Projet de restructuration du système d'assainissement d'Yport

Enquête publique

Rapport du commissaire enquêteur

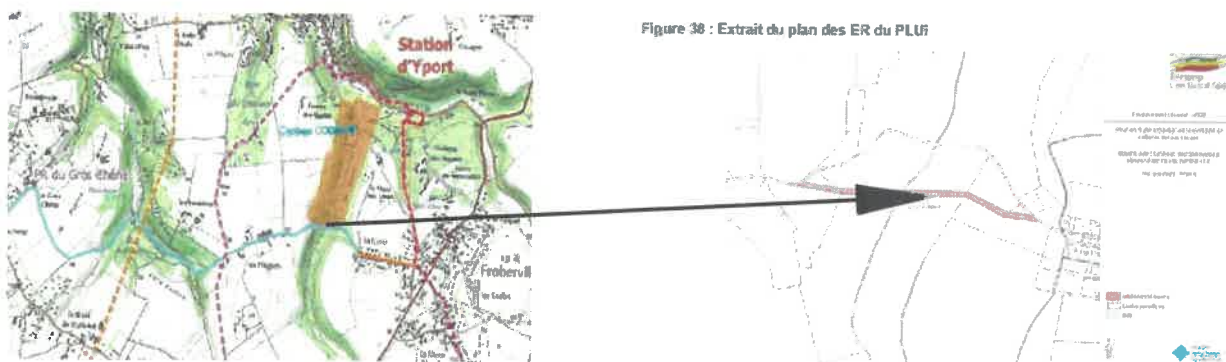
- L'emplacement réservé de 10m de large au PLUi, mentionné page 112 (*en fait page 103*) de la pièce n°2 n'apparaît pas sur la figure 39 en page 114 (*en fait page 105*) ; Est-il retenu pour le passage de la canalisation de transfert ? (*Observation n°2*)

- ▷ Concernant l'emplacement réservé au PLUi présenté en page 103 de la Pièce n°2, il n'est effectivement pas reporté sur la figure 39 en page 114 dont la vocation est de présenter la situation de la canalisation de transfert vis-à-vis des périmètres de protection du captage d'Yport. Comme décrit dans le chapitre correspondant (page 102 et suivante de la Pièce n°2), le tracé passera en marge du périmètre de protection immédiate et pour partie dans le périmètre de protection rapprochée. Le tracé de la canalisation prévoit en effet d'emprunter l'emplacement réservé dont la vocation même est prévue pour cela.

2 La réponse du SIAEPA indique clairement que la canalisation de transfert empruntera l'emplacement réservé au PLUi approuvé de Fécamp Caux Littoral et s'écartera

du périmètre de protection immédiat du captage d'eau potable du Havre Seine Métropole comme on peut le constater sur les figures ci-après.
